Modulo per la presentazione delle osservazioni per i piani/programmi/progetti sottoposti a procedimenti di valutazione ambientale di competenza statale

ID: Codice procedura (ID_VIP/ID_MATTM): 12691

“Progetto di un impianto eolico denominato “Pitigliano” ubicato nei comuni di Pitigliano (GR) e Sorano (GR) costituito da 20 (venti) aerogeneratori di potenza nominale 7,0 MW per un totale di 140,0 MW con relative opere connesse ed infrastrutture indispensabili”

IMMAGINE n 5. Mappa eolici elaborata dall'Associazione Amici della Terra. La mappa evidenzia il cumulo degli impianti tra Lazio e Toscana.

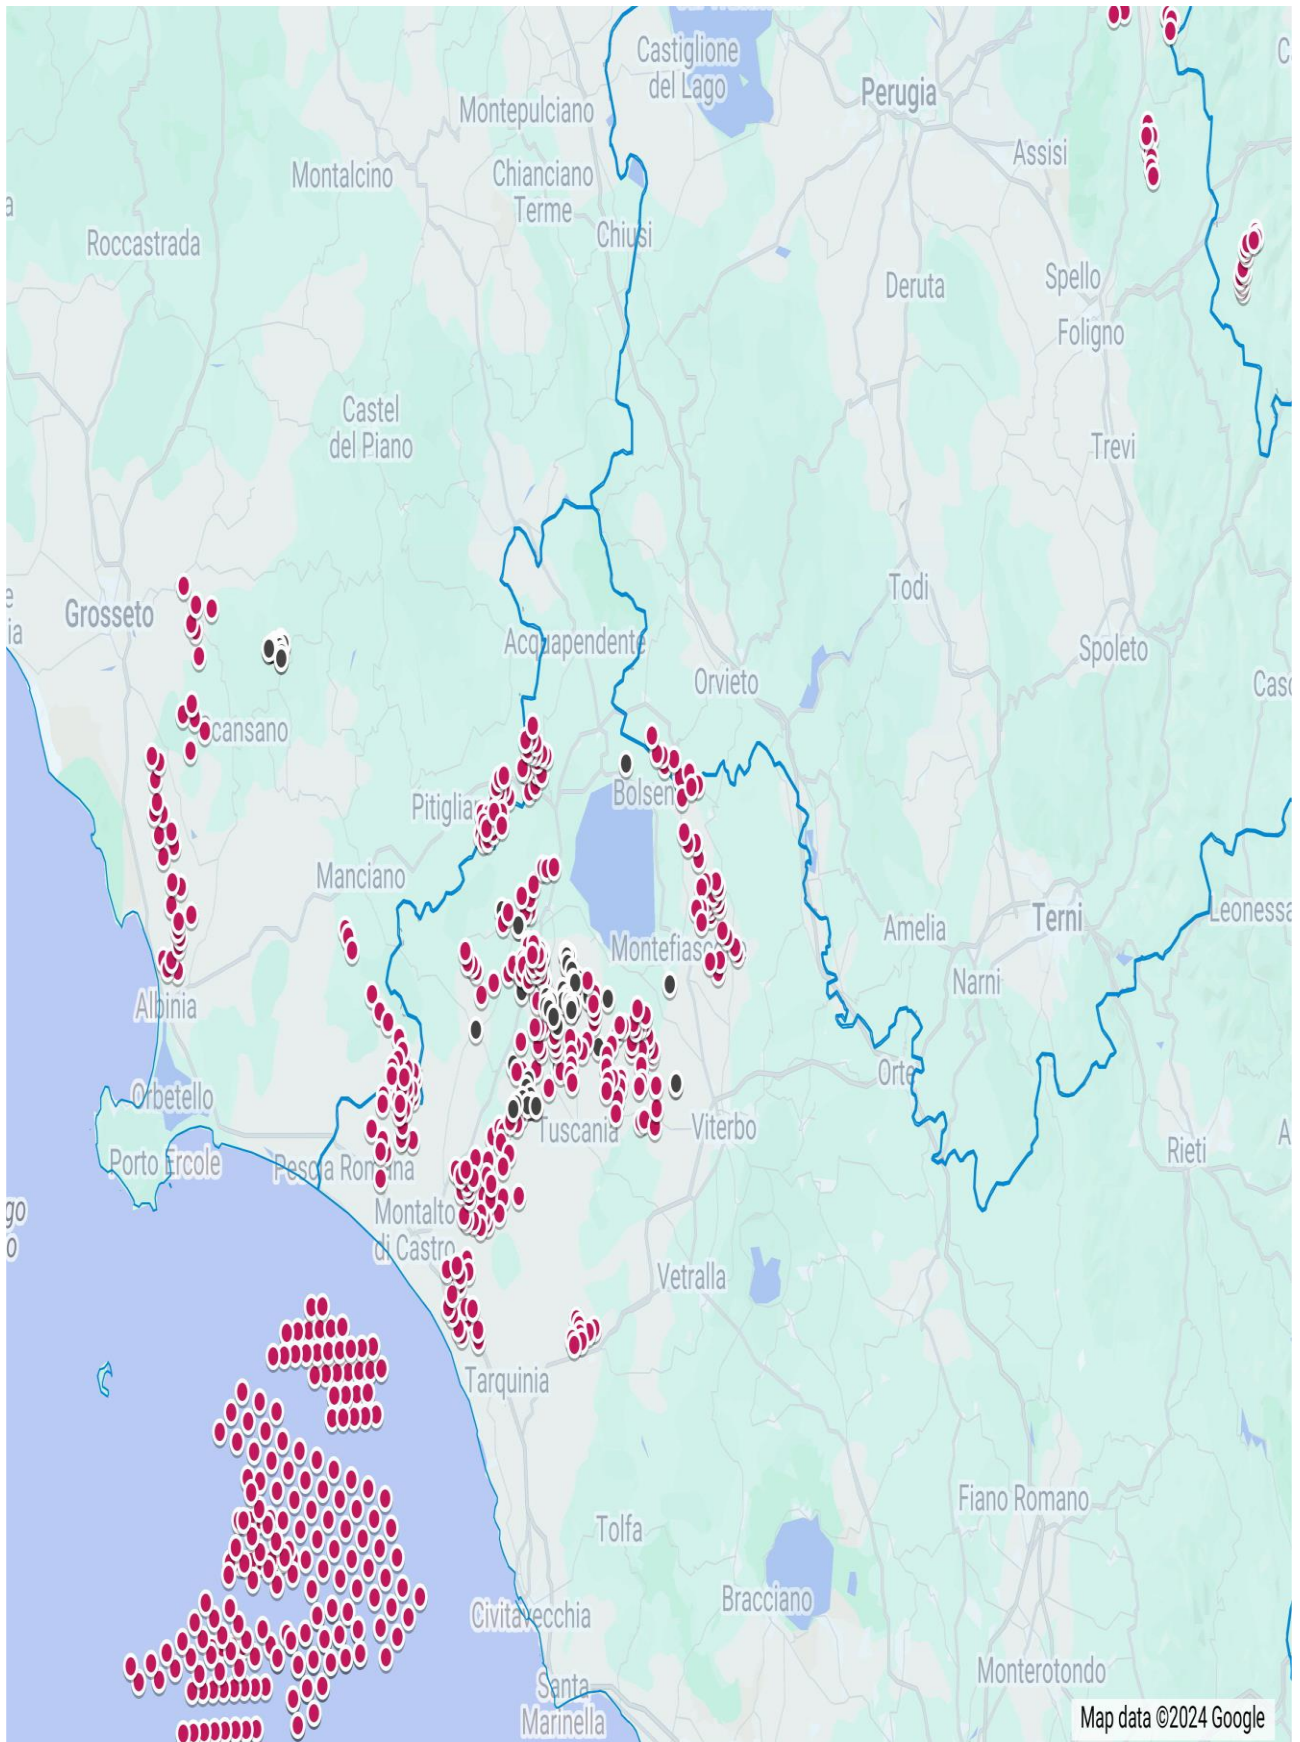
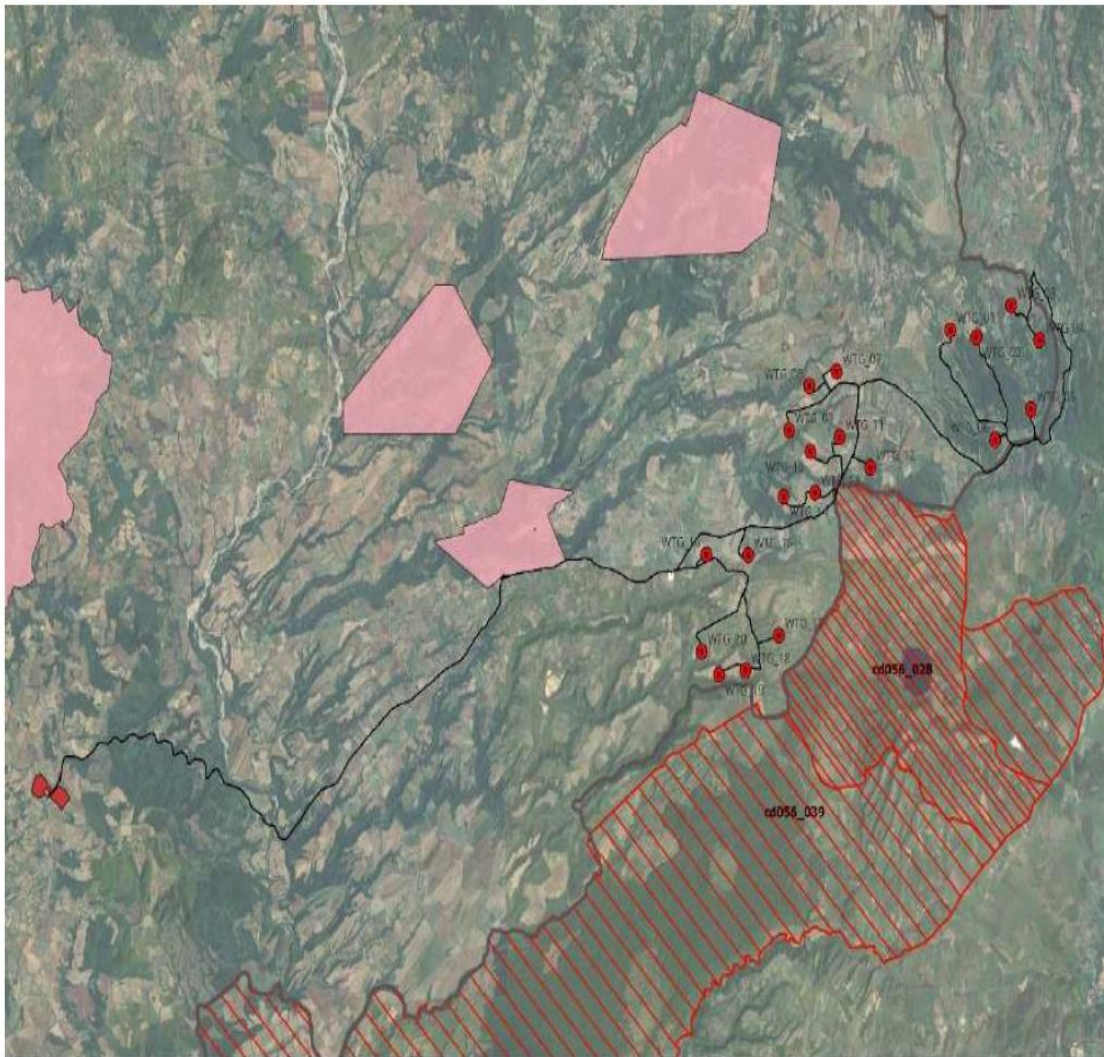
Riguardo al cumulo degli impianti FER, le mappe prodotte dalla proponente riguardano, come già evidenziato, soltanto una parte molto piccola degli impianti FER dell'area intermedia e vasta e in particolare di quelli eolici che contribuiscono a creare un notevole cumulo e la saturazione del territorio tosco laziale. Riguardo al cumulo dei soli impianti eolici si riporta la mappa dell'intervisibilità degli impianti eolici elaborata dall'Associazione nazionale “Amici della Terra”.

IMMAGINE n. 5 Mappa prodotta dalla proponente dove si vede che è stato ignorato il vincolo di notevole interesse pubblico ex art. 136 del CBC dell’Orlo della Caldera di Latera. Nelle sue fasce di rispetto ricadrebbero diversi aerogeneratori.

IMMAGINE n. 7 Mappa della intervisibilità degli impianti eolici elaborata dall'Associazione nazionale Amici della Terra. La mappa non è aggiornata comunque rende molo bene dell'enorme impatto visivo creato dal cumulo degli impianti.

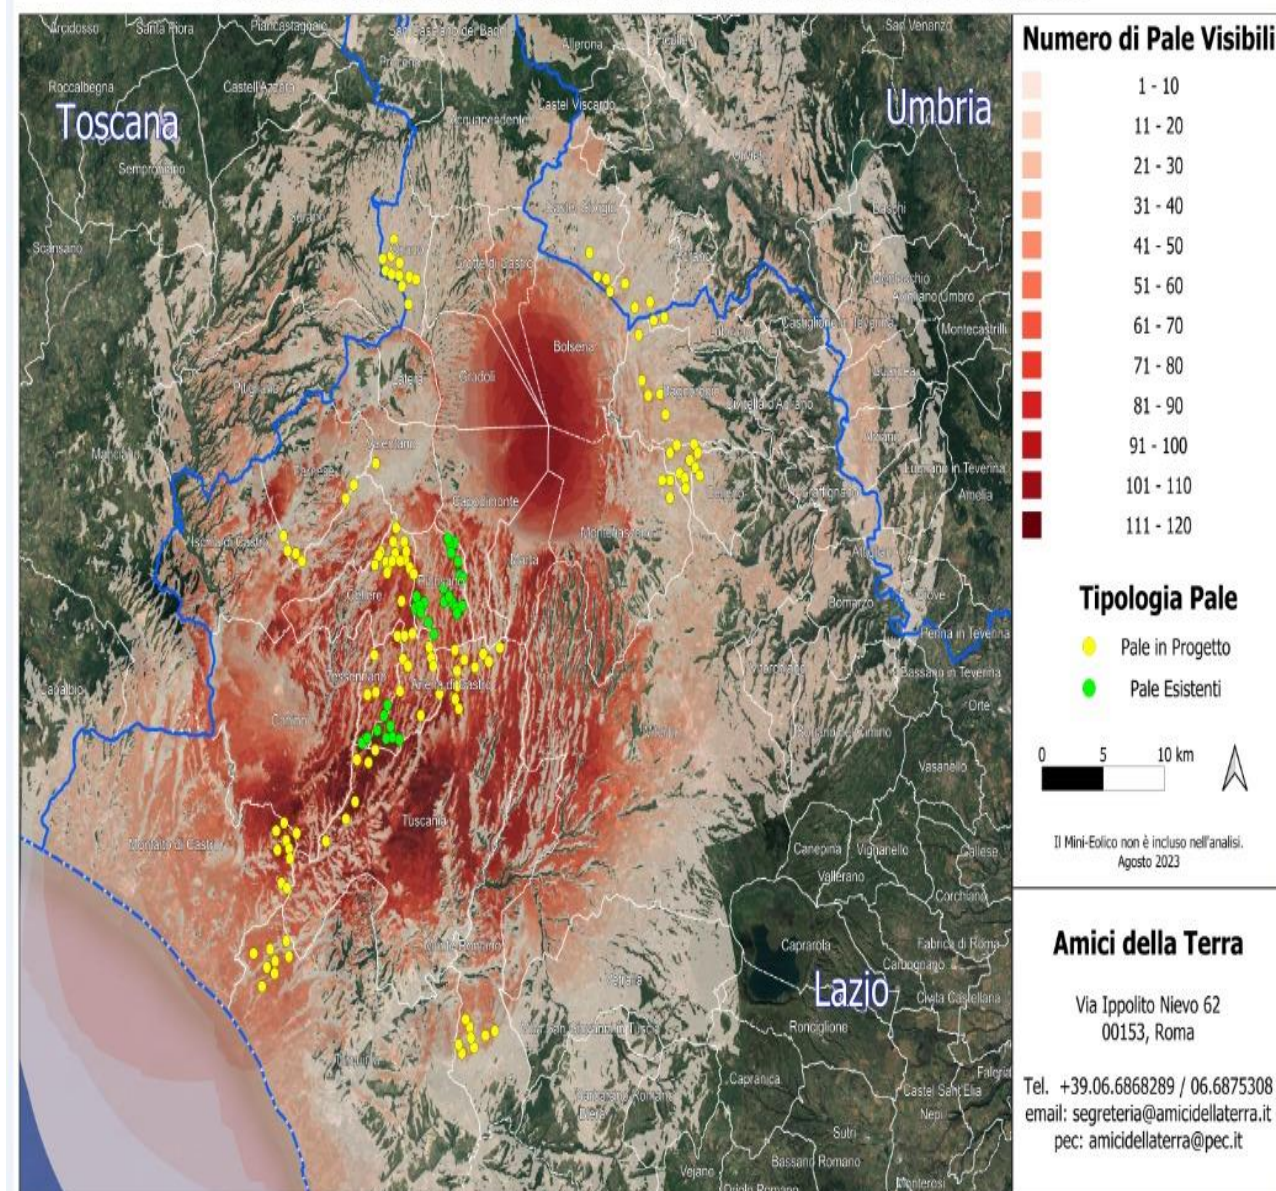
Se agli impianti eolici rappresentati qui sopra che non comprendono sia l'impianto eolico Pitigliano e le altre 14 pale del progetto eolico in verifica amministrativa sempre nel territorio di Pitigliano si aggiungono i migliaia di ettari (7000 fin'ora) di territorio occupato dagli impianti fotovoltaici e agrivoltaici e dalle altre tipologie appare chiaro il numero spropositato degli impianti FER nella bassa toscana e nella Tuscia.
